Greinargerð vegna athugasemda – Tillaga að breyttu deiliskipulagi Hafnarsvæðis H-1 Strandvegur 44

Bæjarstjórn Vestmannaeyja samþykkti þann 25. nóvember 2025 að auglýsa tillögu að breyttu deiliskipulagi Hafnarsvæðis H-1 og Miðsvæðis M-1 norðan Strandvegur vegna fyrirhugaðrar uppbyggingar við Strandveg 44. Tillaga að breyttu deiliskipulagi er auglýst skv. 41. gr. Skipulagslaga nr. 123/2010. Um er að ræða tillögu sem er auglýst í annað sinn.

Mynd 1: Fyrirkomulag byggingarreits eftir auglýsingu.

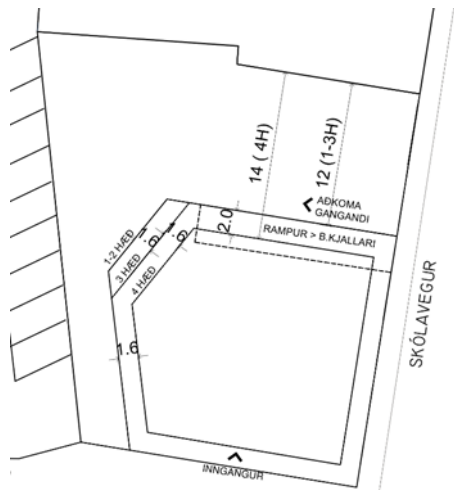
- Áætlaður fjöldi íbúða í hinu nýja húsi hefur verið aukinn og er samkvæmt auglýsingunni 12-14 íbúðir.
- Í tillögunni er gert ráð fyrir því að byggingarreitur lóðarinnar stækki úr 56 fermetrum í 466 fermetra, auk þess sem heildarbyggingarmagn ofanjarðar verði alls 1690 fermetrar í stað þeirra 166 fermetra sem gildandi deiliskipulag gerir ráð fyrir.

- Frá fyrri tillögu hefur vesturhlið 4. hæðar verið breytt en þess í stað er hið nýja hús stækkað til vesturs. Þess vegna minnkar heildarbyggingarmagn ekki nema um 10 m².

- Frá fyrri tillögu hefur bílastæðum norðan Strandvegar 44 verið breytt með skástæðum. Vandséð er hvernig hægt verður að koma þeim bílastæðum við þar sem tillagan gerir ráð fyrir 10 metra fjarlægð á milli nýbygginga. Hönnunarforsendur bílastæða eru að bílastæði þurfi að vera að lágmarki 5 metrar á dýpt og bakksvæði 6-7 metrar eða samtals 11-12 metrar, en þá vantar að gera ráð fyrir gangstéttum fyrir gangandi vegfarendur.

Lagt er til að fjöldi íbúða sem heimilar verði á lóðinni verði fækkað úr 12-14 í 8-12 íbúðir.

Byggingarreitur lóðarinnar er í dag 166 m² og er flatarmál grunnflatar 466 m² í auglýstri tillögu. Í uppgefnu flatarmáli er venjan að gefa upp flatarmál ofanjarðar.

Norðvestur hlið hússins var breytt þannig að dregið var úr byggingarmagni við norðuhlið en þess í stað var suðurhluti hússins dreginn 2 metra lengra til vesturs. Til viðbótar við þetta var norðurhlið 4. hæðar dregin inn um 3 metra. Með þessari breytingu var dregið verulega úr skuggavarpi á suðurhlið Tangagötu 10 og útsýni íbúða aukið. Þetta má sjá á birtugreiningu sem lóðarhafi við Tangagötu 10 hefur lagt fram við auglýstar tillögu. Þó að lítið hafi verið dregið úr byggingarmagni hafa grenndaráhrif fyrir íbúðir við Tangagötu 10 batnað til muna.

Lengdir sem umsagnaraðili (félagið) leggur fram fyrir lámarks lengdir á bílastæðum eiga við um hornrétt stæði, en gert er ráð fyrir að 10 metrar sé næg fjarlægð fyrir skástæði.

Ráðið leggur til að byggingarreit við Strandveg 44 verði breytt með eftirfarandi hætti. Fjarlægð byggingarreits við Strandveg 44 frá Tangagötu 10 verði aukin í 12 metra. Norðurhlið 4 hæðar verði inndregin um 2 metra og að þar verði ekki heimilt að hafa svalir. Fjórða hæð austur-, suður- og vesturhliða verði inndregnar um 1,6 metra sem þykir samræmast vel öðrum byggingum við Strandveg. Norðvesturhlið verði dregin inn um 1,6 metra á 3 hæð og aftur 1,6 metra á 4 hæð.

Tillagan er talin skapa gott rými á milli bygginganna og tryggir nægt pláss fyrir bíla og gangandi um norðurhlið. Auk þess er dregið úr umfangi byggingarinnar og tilfinningu af þrengslum eða sundi milli bygginganna. Komið er til móts við gæði íbúða við Tangagötu 10 varðandi dagsbirtu og útsýni.

Lóðarhafa við Strandveg 44 er falið að uppfæra skipulagsuppdrátt og greinargerð í samræmi við ofangreindar breytingar og leggja fram uppfært skuggavarp.

Mynd 3: Birtugreining fyrir 21. mars, unnin an umsagnaraðila.

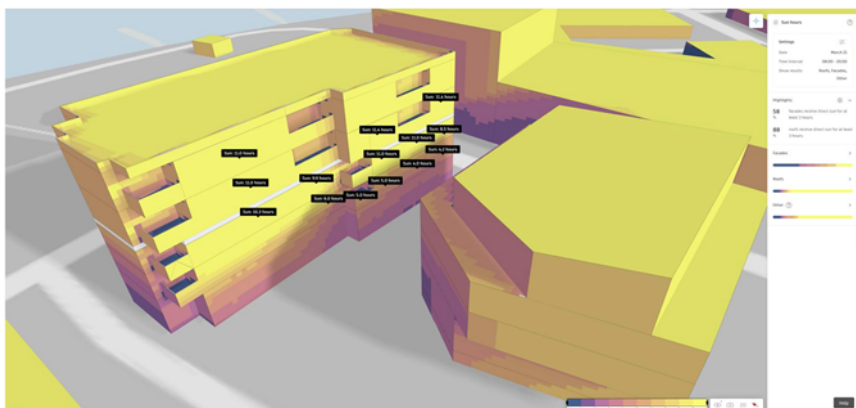
Í grein 5.3.2.1 í skipulagsreglugerð nr. 90 frá 16. janúar 2013 er kveðið á um að við gerð deiliskipulags skuli taka sérstakt tillit til sólarhæðar, skuggavarps og útsýnis þegar byggingarreitir eru staðsettir og settir skilmálar um stærð bygginga og hæðarfjölda ofan jarðar og neðan, um þakform, mænishæð, mænisstefnu, ofl. eftir atvikum. Þetta ákvæði er í fullu samræmi við gildandi deiliskipulag fyrir svæðið.

Gert er ráð fyrir að suðurhlið Tangagötu 10 sé framhlið íbúða sem snúa til suðurs. Fyrir íbúðarhæðir þar sem eru gluggar (þ.e. hæð 2-5), þá uppfyllir auglýst tillaga þessar leiðbeiningar samkvæmt birtugreiningu sem umsagnaraðili leggur fram, sjá mynd 3. Þar eru fæstar birtustundir um 4 klukkustundir á jafndægri, en fæstar birtustundir þar sem má áætla að það sé íverurými sem hefur glugga einungis til suðurs, um 5 klukkustundir. Með auknu bili milli húsanna og frekari inndregnum hliðum má áætla að þessum birtustundum fjölgi.

Sólskinsstundir 21. mars eftir breytingar

Lóðarhafi við Strandveg 44 skal leggja fram birtugreiningu fyrir breyttan byggingarreit.

Mynd 4: Fyrirkomulag íbúða á 2. og 3. hæð við Tangagötu 10. Rauðar línur eru mörk íbúða og græn afmörkun sýnir íverurými.

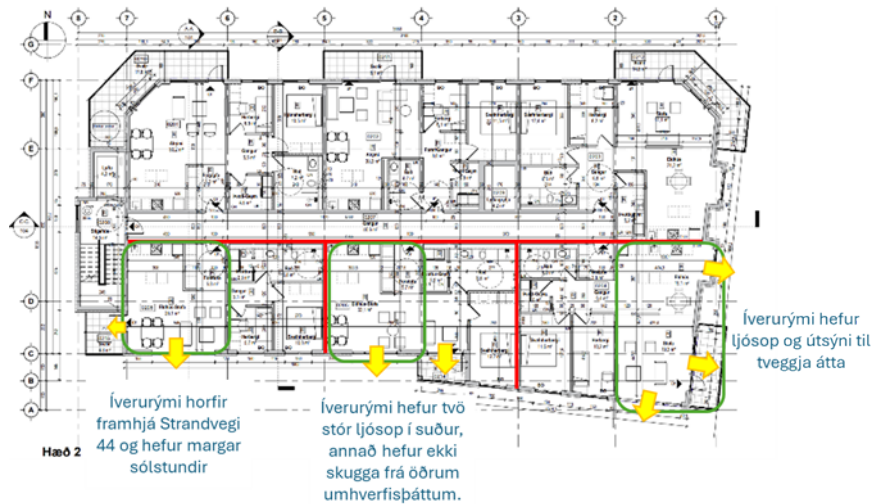
- Ákvæði um birtuskilyrði skv. byggingarreglugerð verður að uppfylla fyrir bæði Tangagötu 10 og Strandveg 44.
- „Aðrar kvaðir“ í fyrirliggjandi tillögu eru á skjön við kröfur byggingareglugerðar um ljósop miðað við forsendur tillögunnar um íbúðir í svo djúpu húsi.

- Ákvæði um dagslýsingu skv. byggingarreglugerð gæti gert það að verkum að íbúðir að Tangagötu 10 gætu lent undir lágmarksskröfum í þessum ákvæðum byggingarreglugerðar. **Það er alvarlegt mál.**

Eftirfarandi myndir sýna fyrirkomulag íbúða á suðurhlíð 2. og 3. hæðar Tangagötu 10 og gera grein fyrir ljósopum íbúðanna.

Þar sem íverurými íbúða á austur og vestur horni fá birtu úr fleiri en einni átt er talið ólíklegt að rýmin uppfylli ekki kröfur um dagsbirtu þrátt fyrir tilkomu fyrirhugaðrar byggingar við Strandveg 44. Íbúðin fyrir miðju hefur aðeins ljósop í átt til suðurs þar sem gæti nokkurs skugga frá fyrirhugaðri byggingu. Eftirfarandi mynd sýnir fyrirkomulag íbúðarinnar fyrir miðju og ljósop.
